COMUNE DI NEMBRO
(Provincia di Bergamo)

PIANO DI GOVERNO DEL TERRITORIO

AGGIORNAMENTO CARTA DI FATTIBILITA'
RELAZIONE TECNICA

Bergamo, maggio 2009

Figura 23: stralcio carta di fattibilità "studio GEA, giugno 2002"

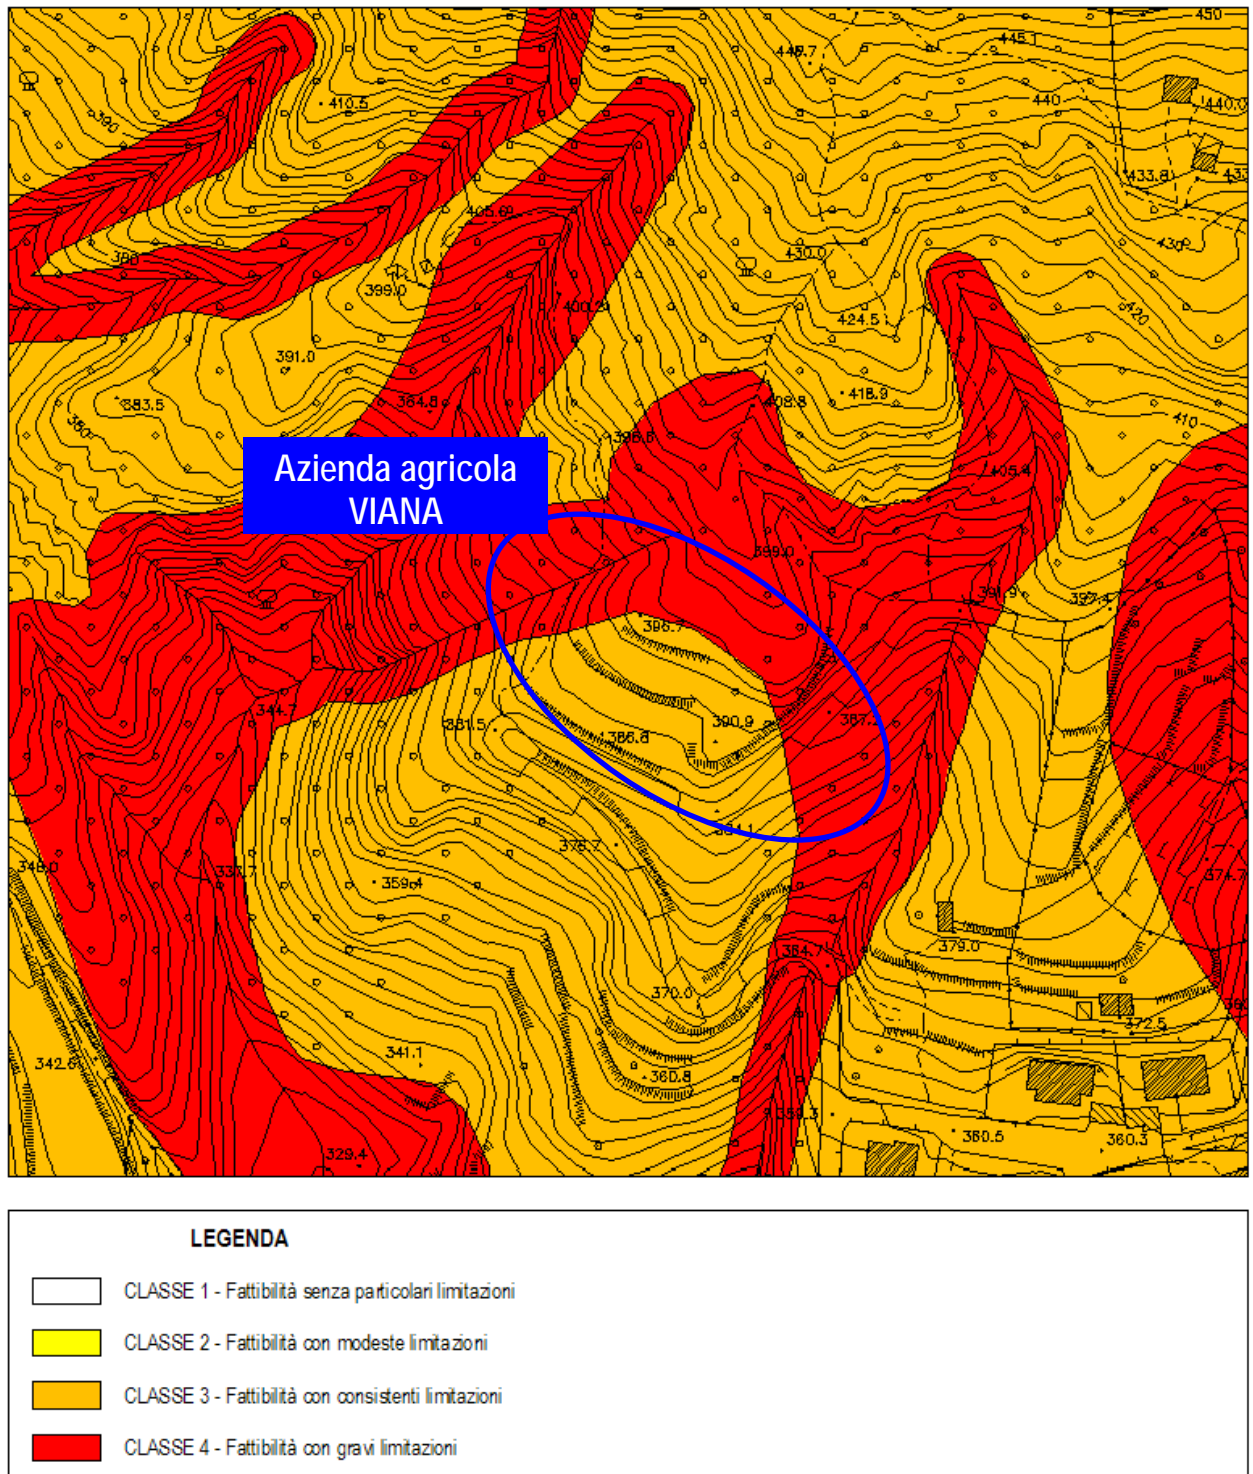
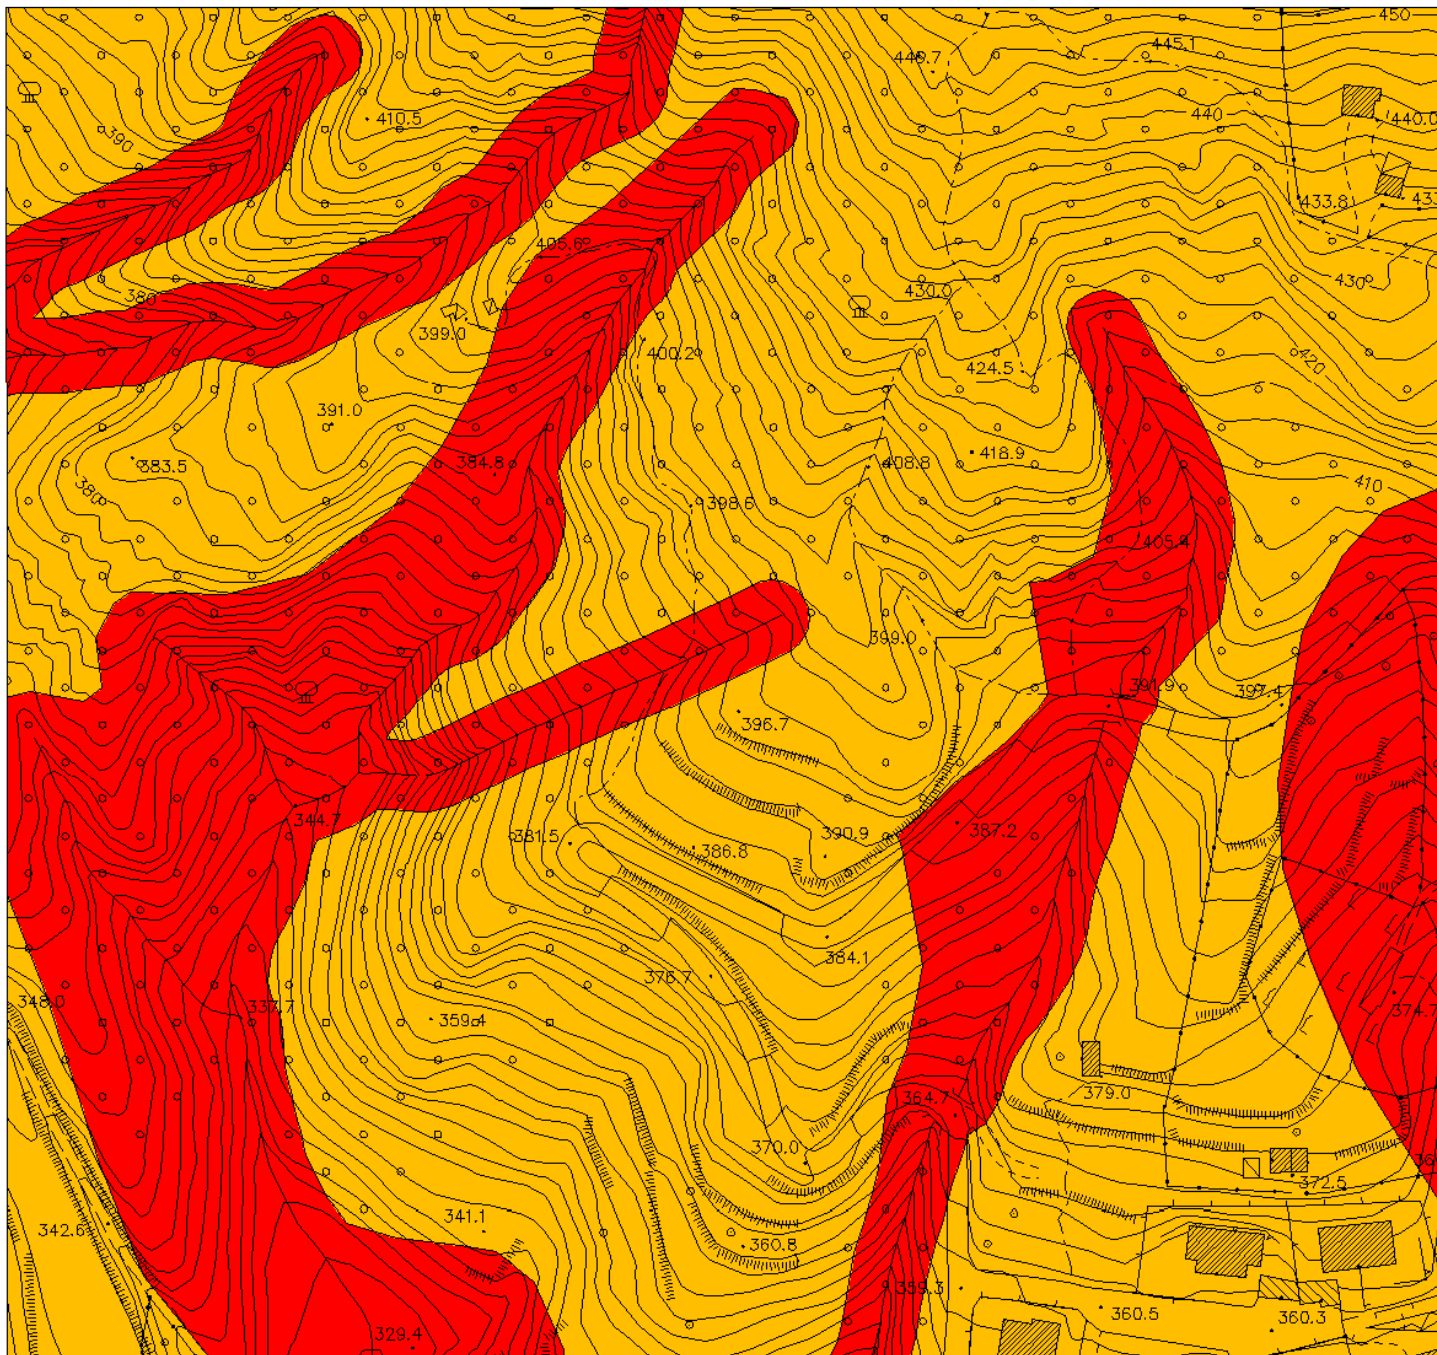
Esigenze progettuali legate allo sviluppo dell'azienda che richiedono in particolare la realizzazione di strutture edilizie temporanee (tettoie per deposito attrezzi agricoli) e permanenti (casello in muratura) sui terreni siti in classe IV di fattibilità geologica, hanno portato la Società Francom S.R.L, proprietaria dei lotti di terreno ad uso agricolo, a richiedere all'Amministrazione comunale di Nembro il declassamento di tali terreni, in classe di fattibilità III.

Come già anticipato in precedenza, nel presente documento si è proceduto ad una “revisione puntuale” della zona in cui c’è stata esplicita richiesta di declassamento, analizzando le caratteristiche geologiche, geomorfologiche, idrografiche ed idrogeologiche generali sia attraverso l’analisi della documentazione disponibile, sia con sopralluoghi in sito.
